Introduzione

La presente Field Safety Notice (FSN) contiene importanti informazioni per il cliente relative alla sicurezza del paziente e all'utilizzo sicuro di *exoplan*, il nostro software di pianificazione implantare e di progettazione di guide chirurgiche.

Prodotto exocad, nome commerciale: *exoplan*

Figura 1: l'immagine mette a confronto la distanza tra boccola, impianto e fresa nella boccola erroneamente posizionata (a sinistra) e nella boccola correttamente posizionata (a destra).

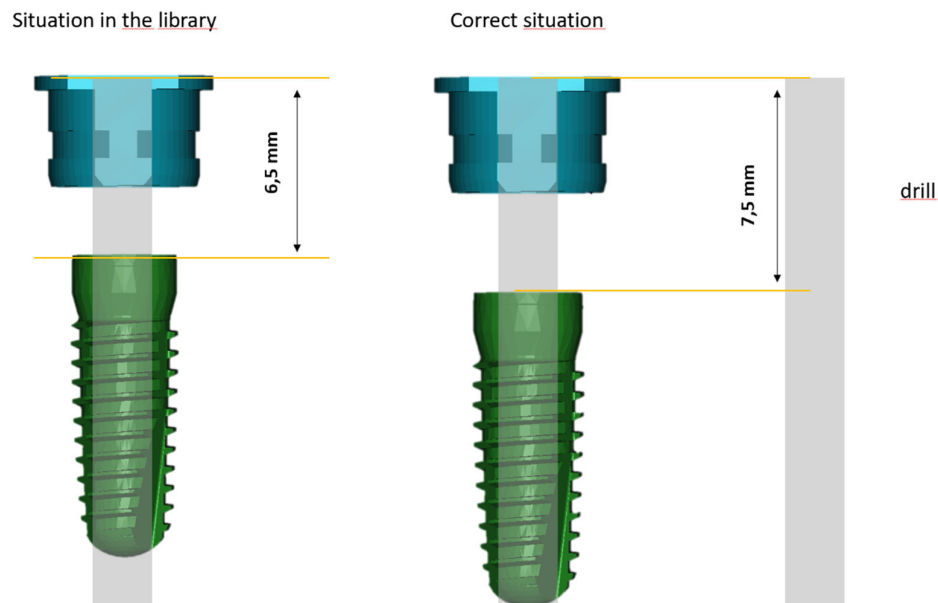
Librerie interessate: la problematica sorge a causa di un'informazione non corretta relativa alla distanza contenuta nelle librerie CAMLOG_sleeve e Steco_StecoGuide_Compatible_Camlog_sleeve che suggeriscono l'impiego di una boccola chirurgica che effettua una perforazione di 1 mm più profonda rispetto al previsto a causa di un errore dimensionale presente nelle librerie interessate.

Nel corso di un aggiornamento di dati utilizzati in una libreria spedita con *exoplan* o scaricabile dal sito di *exocad*, è stato riscontrato che l'utilizzo di una combinazione specifica di un impianto, boccola e fresa può risultare in una perforazione di 1 mm più profonda rispetto a quanto previsto.

- 4) Sono state rilasciate delle nuove versioni di librerie CAMLOG_sleeve e Steco_StecoGuide_Compatible_Camlog_sleeve. Gli utenti possono ora scaricarle e installarle.

- 1) Non utilizzare le librerie interessate (consultare la sezione precedente "Librerie interessate")
- 2) Scaricare le nuove librerie su <https://exocad.com/integration/exoplan-library-integration> o utilizzare exocad *Library Manager* in *exoplan*.

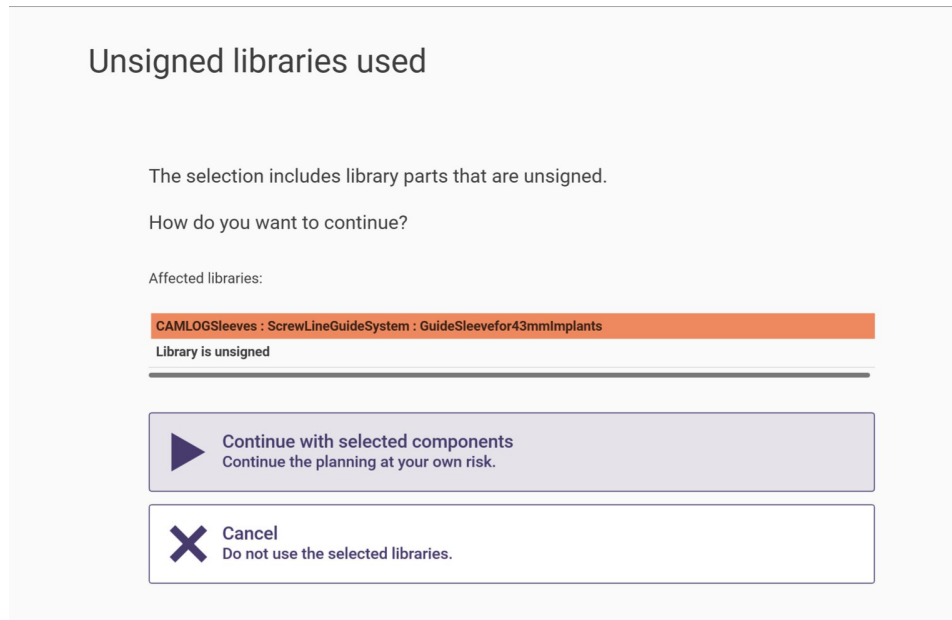
- 2) Conseguentemente all'inserimento nella blacklist, se un utente prova a selezionare un componente della libreria interessata l'utente riceve un messaggio che indica che la libreria della boccola selezionata è contrassegnata come "non certificata" e non deve essere più utilizzata. Questo messaggio appare quando l'utente seleziona la libreria del protocollo contenuta nella blacklist e prima che i file di output della pianificazione dell'impianto e della guida chirurgica vengano generati. Gli utenti che ricevono questa notifica devono cliccare su "annulla" e non su "continua". Cliccando su "continua" l'utente continuerà a suo rischio e pericolo.

Immagine 3: messaggio di una libreria non certificata di una libreria CAMLOG® / StecoGuide inserita nella blacklist ricevuto da un utente quando carica un file di scena che contiene già la libreria interessata.

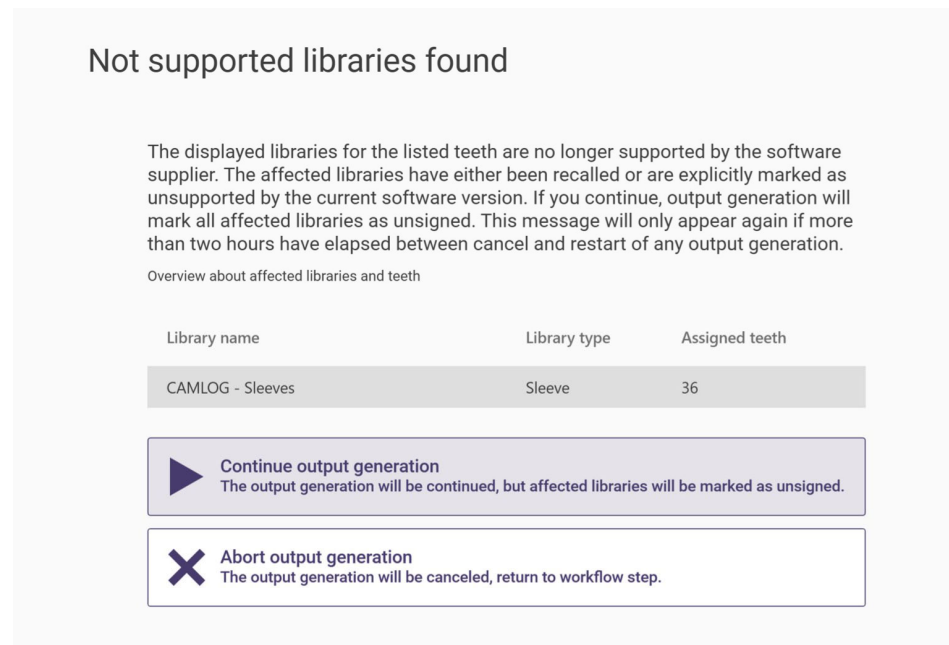
- 3) Se la pianificazione di un impianto "file della scena" (un file contenente tutte le informazioni relative a una scena di pianificazione o di design, ad esempio stato del flusso di lavoro, oggetti della scena) viene caricata su exoplan, il quale ha utilizzato precedentemente la libreria della boccola contenuta nella blacklist nella pianificazione del posizionamento dell'impianto, l'utente riceverà un messaggio di avviso per informarlo del fatto che libreria non è firmata (vedere immagine 3).
